In Com. Măgurești, Satul Stănești, jud. Bacău,  
se găsește Biserica cu Hramul "Adormirea Maicii  
Domnului" declarat monument istoric, care este

reparațiile necesare la biserica de zid din Stănești, parohia Măgirești jud. Bacău

# ANTE-MĂSURĂTOARE—DEVIZ

lucrările de reparație necesare la biserica din  
 Stănești parohia Măgirești jud. Bacău

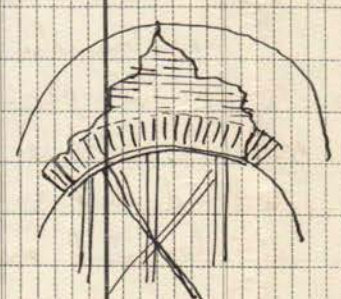
1.	<p><u>Consolidarea arcului între Naos și Pronaos</u></p> <p><del>a. Așezarea unei traverse de fier în zidăria deasupra arcului, încastată pe ambele fete. etc etc</del></p> <p>a) Așezarea pe ambele fete ale zidului deasupra arcului, a unor traverse de fier profil 18, cuprins săpatul zidăriei pentru a face loc traverselor, cuprins montatul cu mortar de ciment cuprins umplutul în jurul traversei cu beton de 350kg ciment, la mc, bine îndesat pentru a nu lăsa goluri în jurul. Înainte de așezare zidăria se va curăța și spăla bine cu apă.</p> <p>Cuprins cofrajul ce se va face sub arc pentru proptirea lui în timpul lucrării. 2 buc. profil 18 traverse</p> <p>b.) Desfăcutul treptat a zidăriei la chei arcului hivanche. se toate măsurile pentru proptire și refăcutul arcului cu cărămidă presată și bine arsă lucrată cu mortar de ciment.</p> <p>Lucrarea se va face întâi pe una din fete și apoi pe cealaltă, prevăzându-se legătura în strepi între cele două arcuri noi. Deasupra arcului, care se va face de 28cm. se va desfăce apoi zidăria peprinsă între crăpături și se va înlocui cu cărămidă ca mai sus lucrată cu ciment, țesându-se cu zidăria veche. Zidăria se va înlocui astfel pe toată grosimea arcului fără a se lăsa goluri, lucrându-se succesiv pe ambele laturi. numai pe fete spre Naos pe o grosime de 70cm.</p>		<p>Kg 240 25 6000</p> <p>chei T de 5m lungime.</p>

peste arc. mc 0.80  
 arc. " 0.80  
 mc. 1.60 2800 2880
